改善箇所説明図

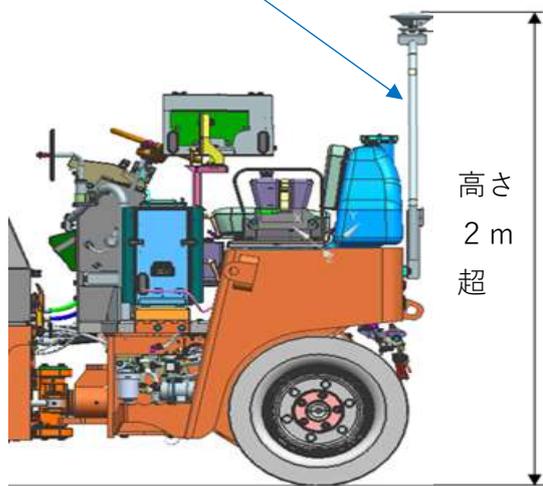
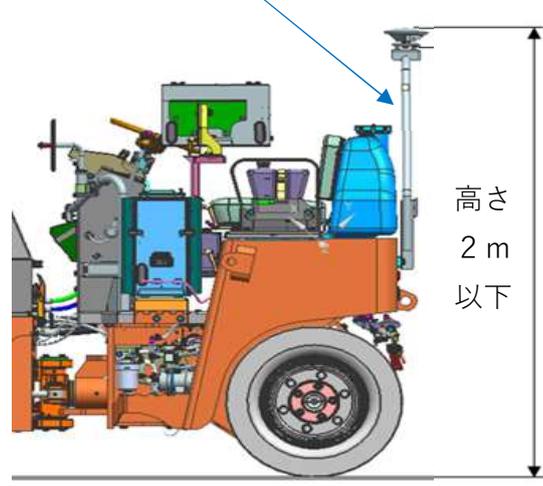
GNSSアンテナブラケットを装着し、GNSSアンテナを搭載すると道路交通法で定められた小型特殊自動車の高さの基準を超えて大型特殊自動車の分類に変更となるため、大型特殊自動車の運転免許が必要であることに気付かずに無免許で公道を運転するおそれがある。

全装置、GNSSアンテナを搭載しても道路交通法で定められた小型特殊自動車の高さの基準を超えないGNSSアンテナブラケットに変更する。

識別:GNSSアンテナブラケット単体の高さ寸法で識別する。(対策前:1079.5mm 対策後:839.5mm)
